Saksbehandlar	Arkiv	ArkivsakID
Ole Martin Bolset	PlanID-1256 2016 0002, Plannavn-Detaljregulering for kollektivterminal Flatøy, Komnr-1256	16/355

Saksnr	Utvalg	Type	Dato
78/2019	Utval for drift og utvikling	PS	03.09.2019
	Kommunestyret	PS

Reguleringsplan for Flatøy kollektivknutepunkt og innfartsparkering - 2. gongs handsaming

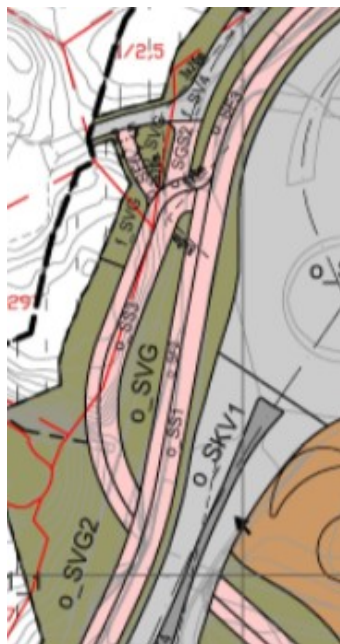
- I plankartet er området for innfartsparkering, som tidlegare var regulert til «parkeringsplassar og parkeringshus/- anlegg» (o_SPP/SPH), endra til pendlar-/innfartsparkering (o_SPI). Føresegnene er endra slik at det no må endring av reguleringsplan til, for å bygge parkeringshus i dette området.
- Delar av tidlegare regulert «annan veggrunn – grøntareal» (o_SVG) er endra til «andre typar bygningar og anlegg» (o_BAB) etter innspel frå BKK Nett AS. Tilkomst for køyretøy til o_BAB (nettstasjon) er sikra i føresegnene § 3.1.
- Gang- og sykkelvegen som er planlagt til å gå i kulverten nærast kollektivterminalen er endra. Horisontalkurveradiusen er utvida, som gav o_SGS2 ein brattare stigning. Det var dermed naudsynt å leggje til rette for ein alternativ gangtrasé med mindre stigning; o_SF6.
